2026年3月1日

オートフォーカス_コネクタカバー生産終了による変更のお知らせ

生産終了コネクタカバー : ヒロセ電機 1616CBA(50)
変更コネクタ : オムロン D-sub 15 ピンタイプ

現行品	新型式
・ AFC-MCA-○M-1	AFC-MCA-○M-2

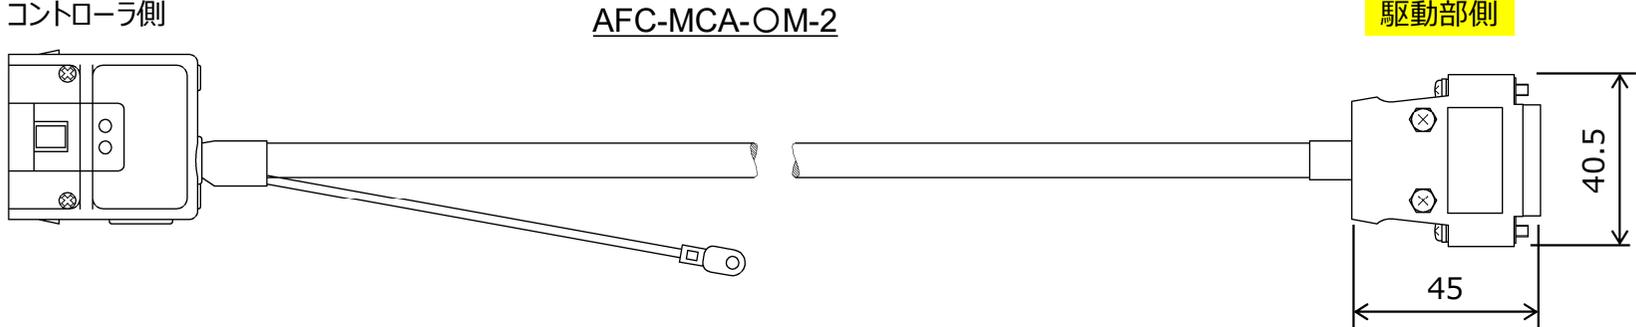
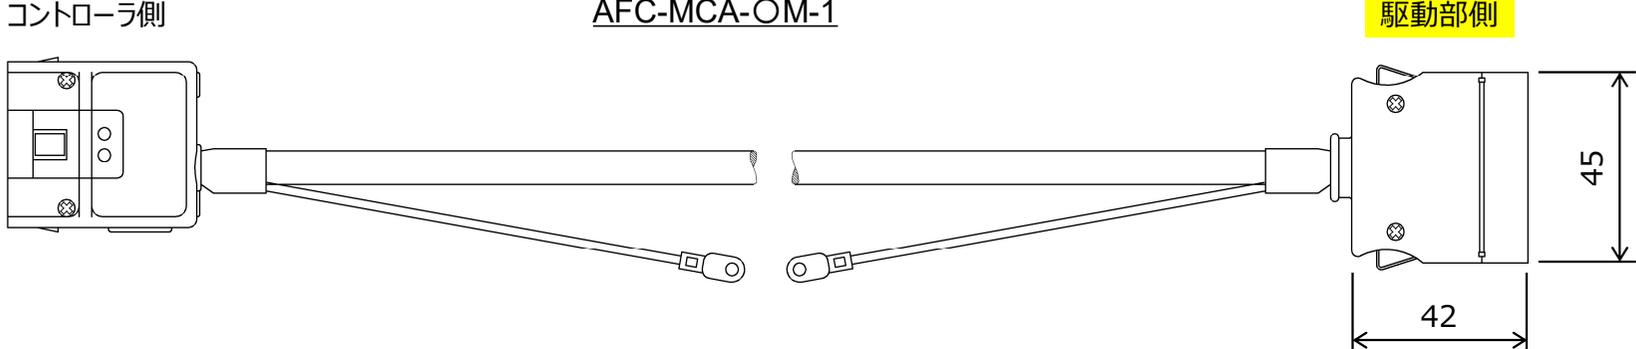
<p>新型</p>	<p>コントローラ側</p> <p style="text-align: center;"><u>AFC-MCA-OM-2</u></p>  <p>コネクタ : P-1616BA-C (ヒロセ電機) フード : P-1616-C (50) (ヒロセ電機) アース線 : あり</p> <p style="text-align: right;">駆動部側</p> <p>コネクタ : D-sub 15ピン オス 2列 フード : 形XM2S-1513 (オムロン) 固定ねじ : #4-40 UNC アース線 : なし</p>
<p>現行型</p>	<p>コントローラ側</p> <p style="text-align: center;"><u>AFC-MCA-OM-1</u></p>  <p>コネクタ : P-1616BA (90) (ヒロセ電機) フード : P-1616-C (50) (ヒロセ電機) アース線 : あり</p> <p style="text-align: right;">駆動部側</p> <p>コネクタ : P-1616BA (09) (ヒロセ電機) フード : 1616-CBA (50) (ヒロセ電機) アース線 : あり</p>
